# AREA DI RILEVANTE INTERESSE NAZIONALE DI BAGNOLI - COROGLIO (NA)

Infrastrutture, reti idriche, trasportistiche ed energetiche dell'area del  
Sito di Interesse Nazionale di Bagnoli - Coroglio

## PROGETTO DEFINITIVO

**RELAZIONE DI RISCONTRO ALLA RICHIESTA DI INTEGRAZIONI DELLA COMMISSIONE VIA E MIC**

#### **Localizzazione dell'opera di sbocco a mare dell'ASA**

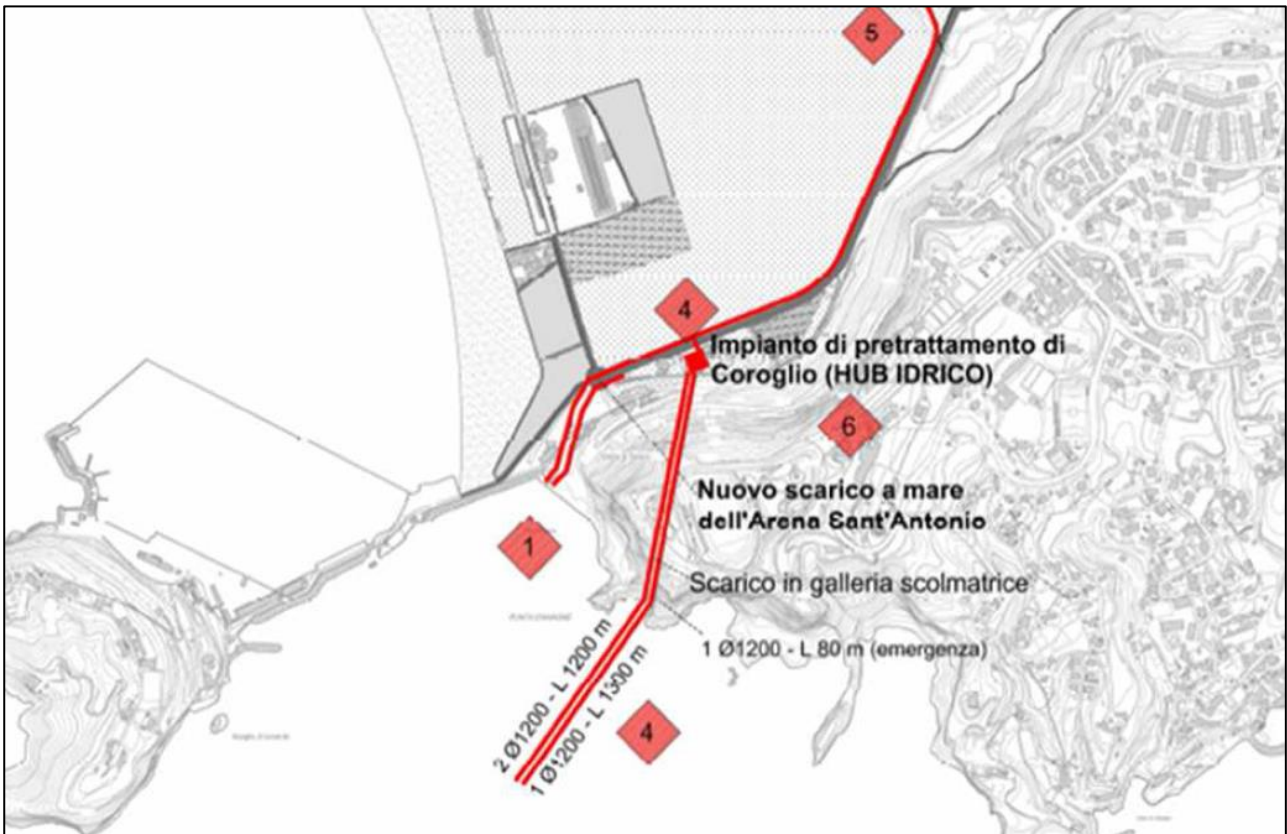
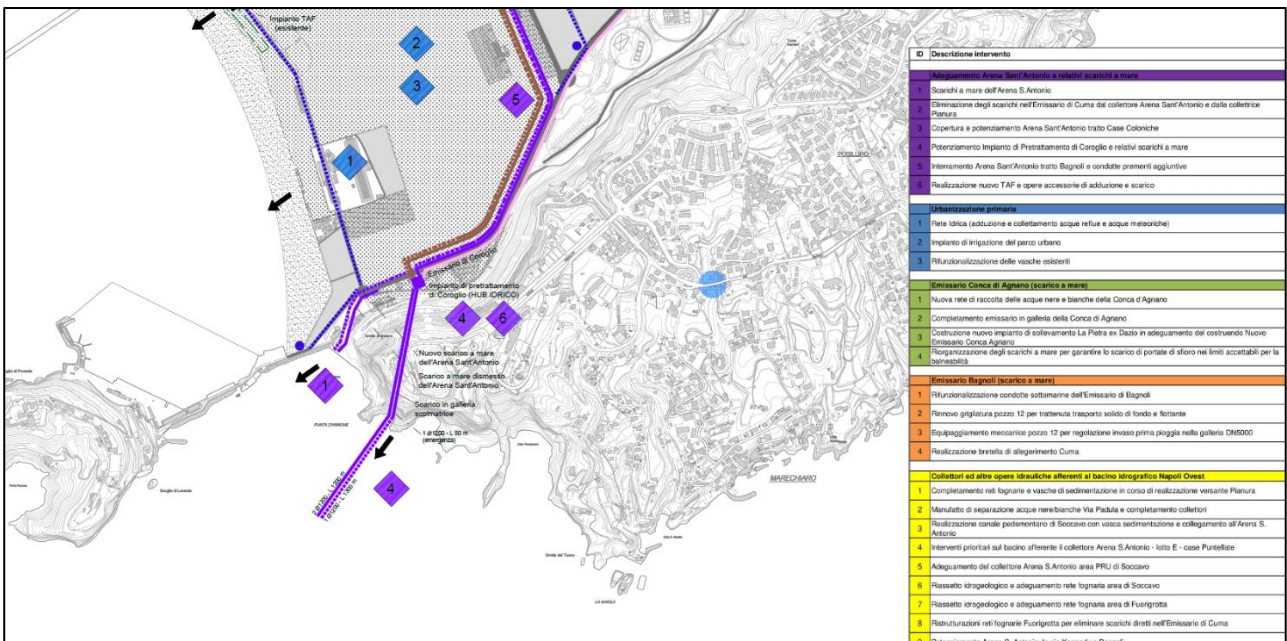
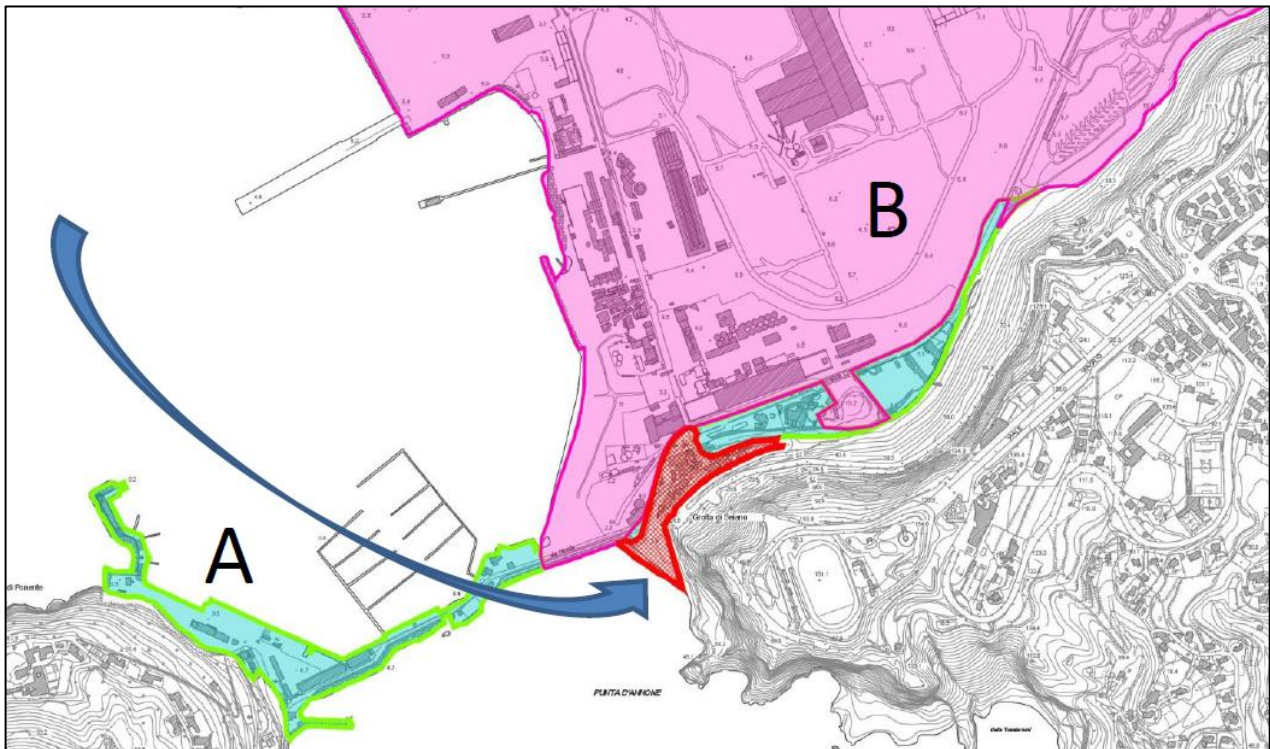
**OSS. 2.3 MASE:** *Verificare, nell'ambito dell'analisi delle alternative progettuali di cui al punto 2.1, le possibili alternative relative alla configurazione prevista degli scarichi a mare, quali il prolungamento delle condotte allo scopo di allontanarsi significativamente dalle formazioni coralligene presenti; la modifica degli scarichi di bypass, la loro delocalizzazione o il convogliamento al di fuori delle aree a maggiore sensibilità.*

Si rappresenta che nel Programma di Risanamento Ambientale e Rigenerazione Urbana (PRARU) del sito di Rilevante Interesse Nazionale Bagnoli-Coroglio, sottoposto a procedura VAS conclusa con DM 47/2019, è riportata la localizzazione dello scarico a mare dell'Arena Sant'Antonio a sud dell'istmo di Nisida, così come chiaramente evidenziato nell'immagine riportata di seguito. Tale localizzazione coincide con quanto previsto nel progetto in esame.

Tale localizzazione è riportata anche nel Masterplan Idrico, allegato n. 9 del PRARU -immagine di seguito-, consolidato nell'ambito dei tavoli tecnici svolti congiuntamente agli Enti territorialmente competenti e recepito dall'EIC nel Piano d'Ambito Regionale, che è stato approvato dal Comitato Esecutivo dell'EIC nella seduta del 22 dicembre 2021.

Si rappresenta, inoltre, che nella "Relazione sul dimensionamento dell'intervento di rigenerazione urbana del Programma di Risanamento Ambientale e Rigenerazione Urbana (PRARU)" dello Stralcio Urbanistico, approvato con DPR del 06/08/2019, e più precisamente a pag. 5 del citato documento, è riportato che "...si evidenzia la necessità di prevedere anche la valorizzazione/recupero dell'area di circa 2 ha, individuata in planimetria e situata nel tratto antistante l'ingresso della Grotta di Seiano fino alla spiaggia di Cala Badessa. Tale area è necessaria alla realizzazione del completamento dello scarico a mare dell'Arena Sant'Antonio, per la gestione delle portate eccedenti e per la realizzazione della nuova viabilità di accesso a Nisida". Tale area, così come chiaramente evidenziato nell'immagine riportata di seguito, coincide con la localizzazione prevista, nel progetto in esame, del nuovo scarico a mare dell'Arena Sant'Antonio, a sud dell'istmo di Nisida.

Si rappresenta, infine, che nel parere MIBACT\_SABAP-NA|12/06/2020|0006016-P|, reso nell'ambito della Cds del PFTE Infrastrutture, viene riportato che "l'Ufficio, per quanto desumibile dagli elaborati prodotti, non ravvisa motivi ostativi a una favorevole valutazione alle opere di infrastrutturazione e servizi previste nel PFTE di seguito elencate:

Per tutto quanto sopra esposto si rappresenta, quindi, che la **localizzazione** del nuovo scarico a mare

dell'Arena Sant'Antonio è coerente con quanto previsto dagli strumenti urbanistici vigenti e approvati e costituisce un **elemento invariante** all'interno del progetto definitivo delle infrastrutture.

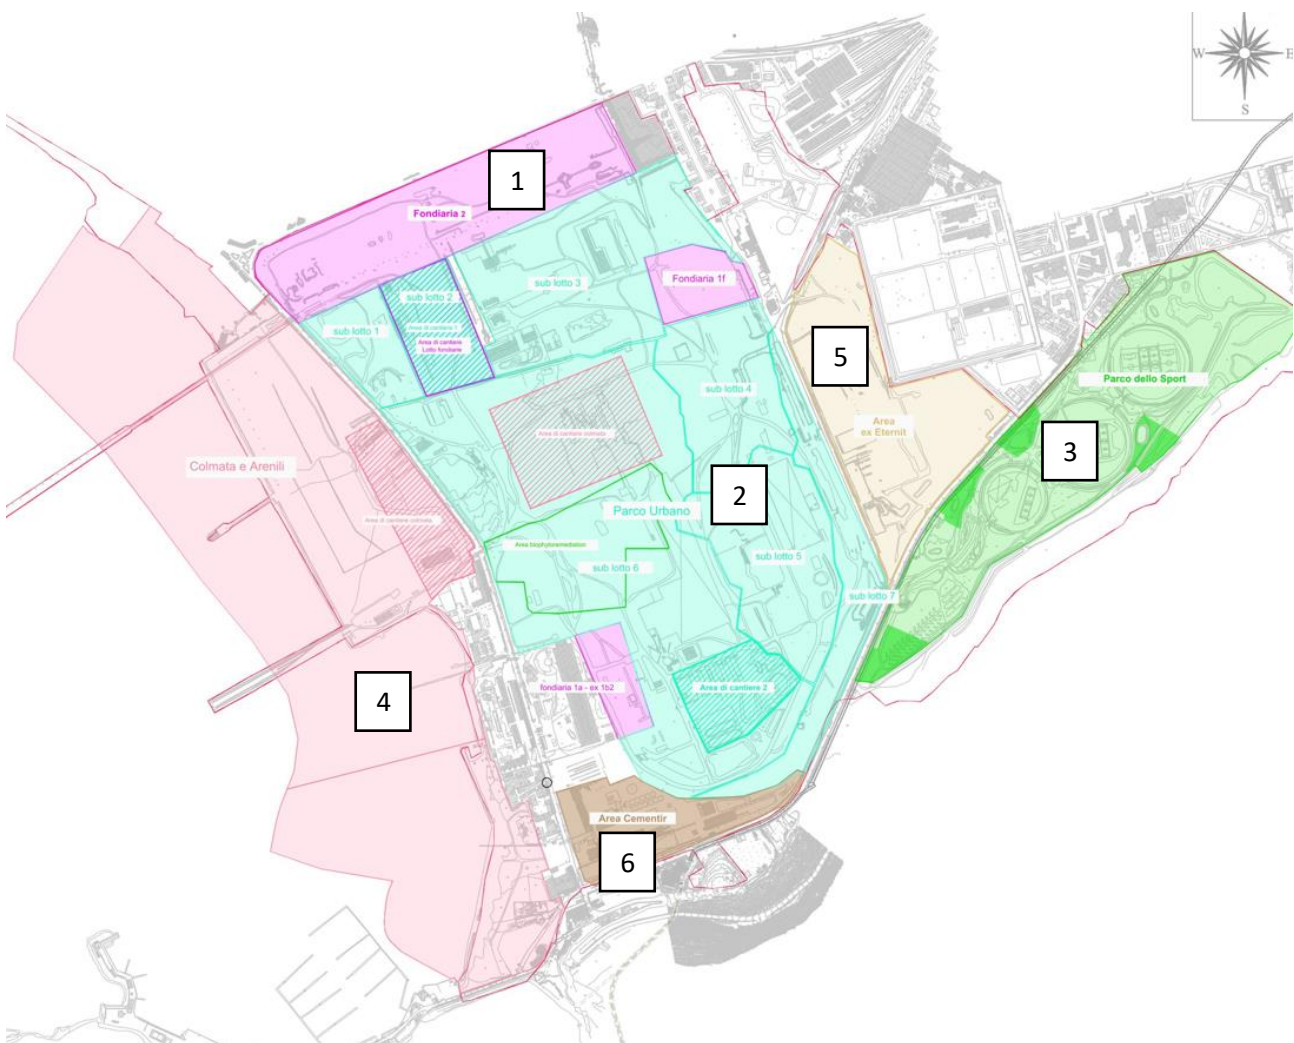
**OSS. 2.6 MASE:** *Fornire una descrizione di come il cronoprogramma del progetto proposto si inserisca nel cronoprogramma generale relativo alla Bonifica ambientale e rigenerazione urbana del sito di interesse nazionale Bagnoli-Coroglio.*

Il cronoprogramma dei lavori (CRO.01.01.04.03 - Cronoprogramma) è stato revisionato collocandolo cronologicamente all'interno del programma generale degli interventi previsti sull'area di Bagnoli-Coroglio. Inoltre, all'interno dell'"Analisi degli impatti cumulativi con altre progettazioni" effettuata all'interno del capitolo 9 del documento RT.01.02.01.01 - Studio di Impatto Ambientale, sono stati analizzati sinergicamente

i cronoprogrammi relativi alla Bonifica e quello del progetto proposto, al fine di pervenire alla definizione dello scenario maggiormente critico da prendere a riferimento per l'analisi degli impatti cumulativi.

Carta Bionomica

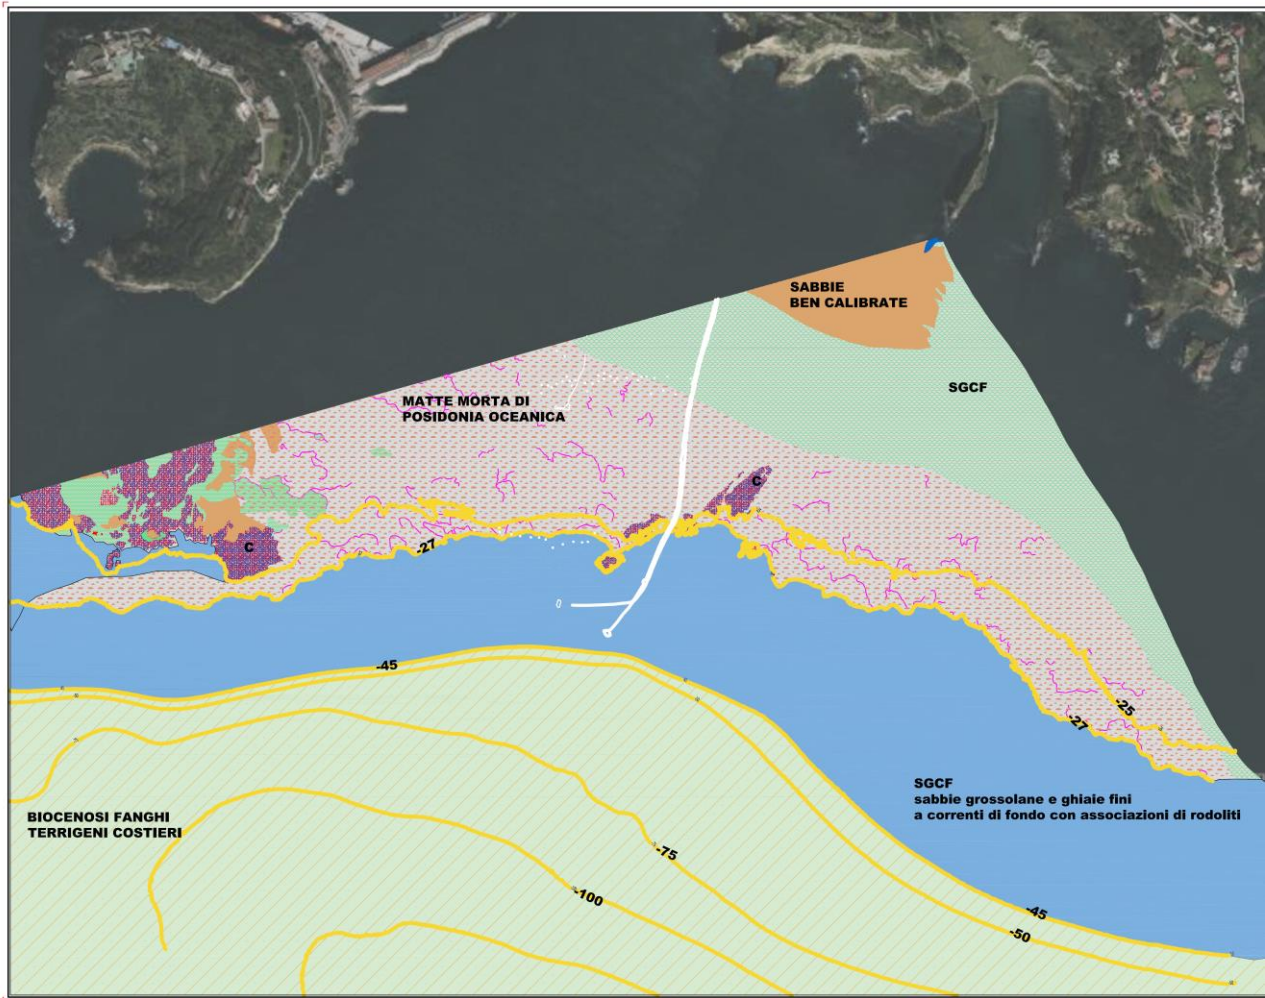
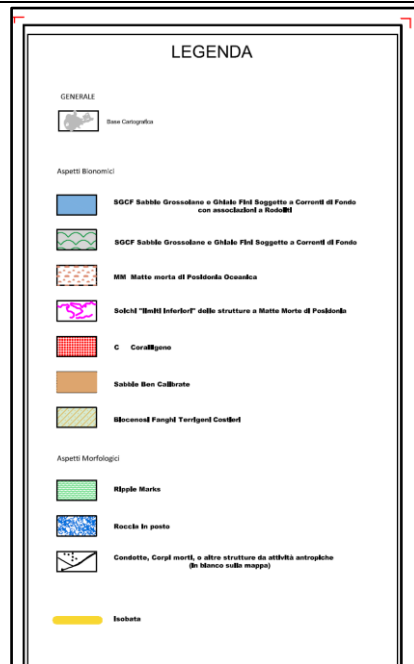
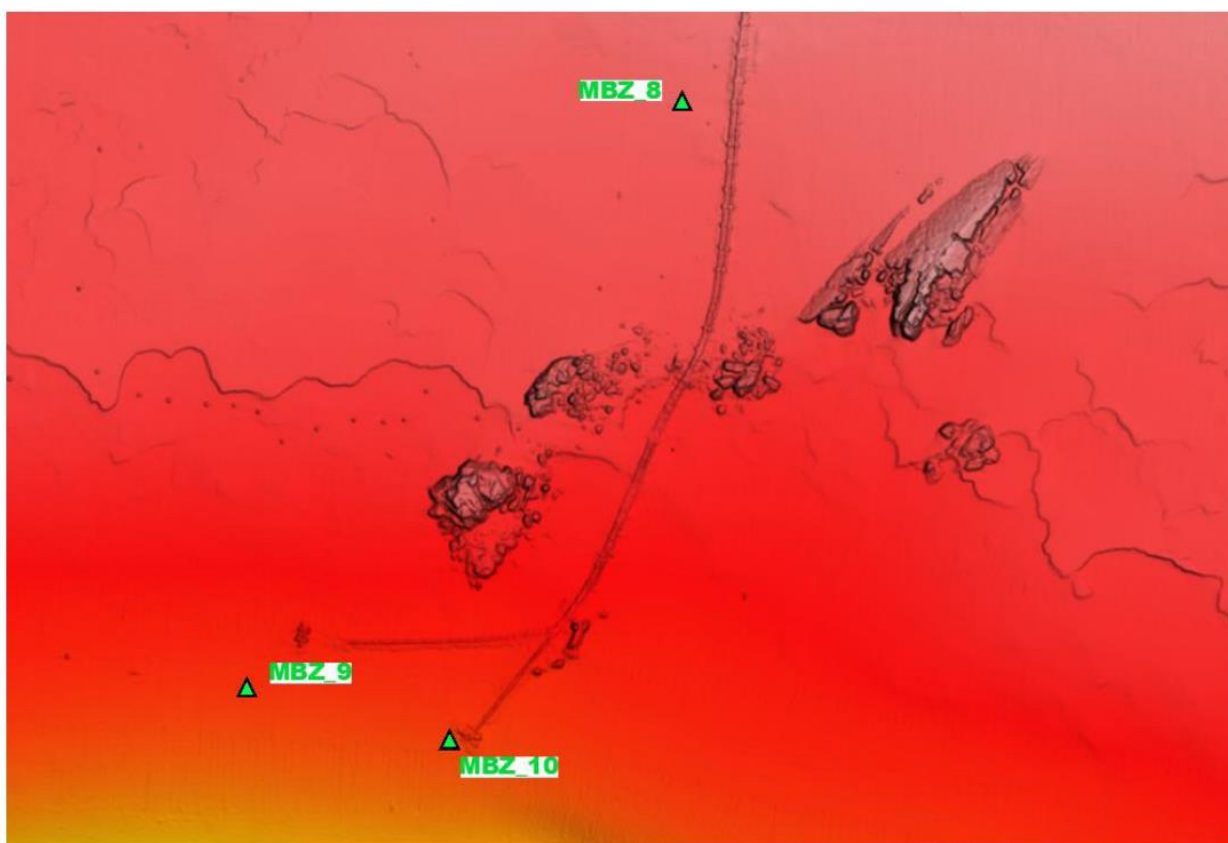
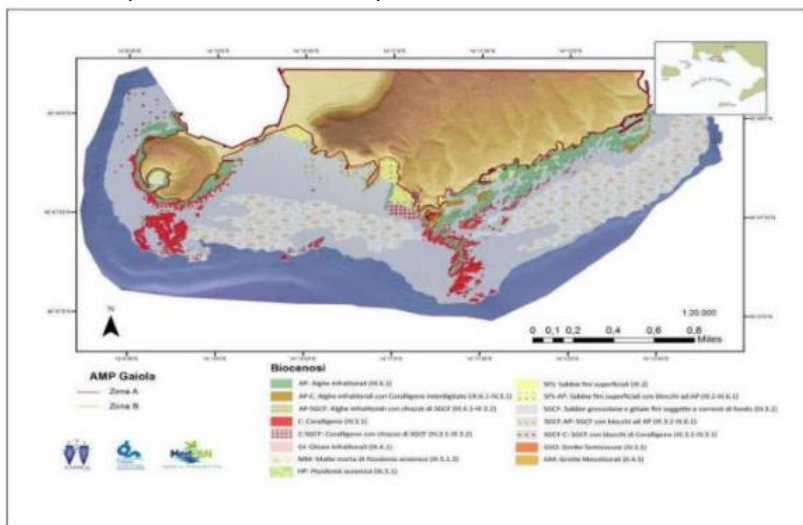
**OSS. 7.3 MASE:** *Fornire informazioni di dettaglio relative alla presenza e alla localizzazione di praterie di Posidonia oceanica (o di porzioni di matte morta) e di formazioni a coralligeno nella porzione di mare antistante l'area di progetto, compresa tra l'isola di Nisida e la secca della Cavallara, fino ad una profondità di 100 m. Inoltre, si richiede l'esame di eventuali dati relativi all'applicazione degli Indici AMBI, M-AMBI, BENTIX e PREI nella stessa area, fornendo anche una cartografia della localizzazione dei punti di campionamento.*

Le informazioni di dettaglio sono riportate nella RC.05.04.01.21 - Relazione sulle indagini integrative a cui si rimanda.

Nella porzione più superficiale del fondale si riscontro la biocenosi SGCF fino alla batimetrica -20m. Dalla -20m alla batimetrica -27m circa si evidenzia una estesa matte morta di Posidonia oceanica intervallata da porzioni di Coralligeno di parete ben strutturato e poso sedimentato. Al di sotto del limite inferiore della matte morta si riscontra la presenza della biocenosi SGCF con associazioni a Rodoliti (morfotipi maggiormente presenti pralines e boxwork anche se in alcuni campioni si sono riscontrate anche forme libere ramificate, maerl. In questa prima fase di campionamento il letto a rodoliti evidenzia un buono stato ecologico con una percentuale di talli vivi superiore al 60% in 7 campioni su 10. I siti ROD1, posizionato nei pressi dello sbocco della condotta esistente e ROD3 sono caratterizzati da una percentuale maggiore del 50% di talli morti, suggerendo si tratti di un letto morto o fossile (Basso et al., 2016). Le indagini ROV effettuate al largo delle coste di Nisida e il prelievo del campione, hanno permesso la caratterizzazione di letti di rodoliti presenti a largo delle coste tra Nisida e la Gaiola nella fascia batimetrica tra i -27m ed i -45m. In questa fascia batimetrica la copertura media del fondale da parte di rodoliti vivi è al di sopra del 60% (in 7 campioni su 10) (Basso et al., 2016).

Nella porzione di fondale facente parte la ZSC Fondali marini di Nisida e Gaiola, non avendo ottenuto ancora il nulla osta a seguito della presentazione di una VINCA, per effettuare le indagini strumentali previste per effettuare la mappatura del fondale ci siamo limitati ad una ricerca bibliografica sulla base del documento fornito dall'AMP della Gaiola (Simeone et al. 2016).
